INA INFORMACIÓN DE SERVICIO

Cadena de distribución: ruido metálico

Rotura del carril guía inferior de plástico de la cadena de distribución

Modelos: Astra J, Insignia A / B, Meriva B, Mokka, Zafira Tourer C

Imagen 2: Junta entre el bloque motor y el tensor de la cadena

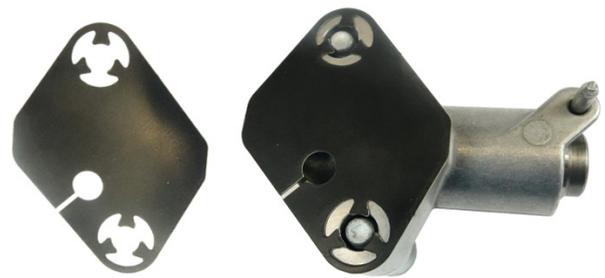
En ambos casos, el problema se puede atribuir a una baja presión de aceite en el sistema de la cadena de distribución. Hay una nueva versión del tensor que evita que el aceite contenido en la cámara precargada de los tensores de la cadena vuelva al cárter de aceite del motor durante los periodos de inactividad del vehículo. Esto es posible gracias al uso de una junta muy fina que, gracias a su diseño, garantiza que siempre haya la cantidad correcta de aceite en la cámara precargada del tensor (imagen 2).

El tensor de la cadena de distribución, junto con la nueva junta, evita que se produzcan vibraciones generadas por una tensión incorrecta de la cadena de distribución, con lo que se impide que la guía de la cadena sufra un esfuerzo excesivo, y se previene su rotura. Esta junta se puede encontrar en los kits de reparación INA indicados anteriormente. Consulta el catálogo online para obtener más información.

Imagen 1: Rotura de la guía de la cadena

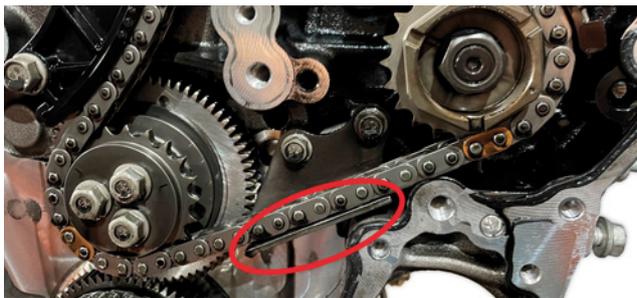
- Ruidos metálicos procedentes de la cadena de distribución al arrancar el motor.
- Sustitución del kit cadena necesario debido a la rotura de la guía de la cadena (imagen 1).
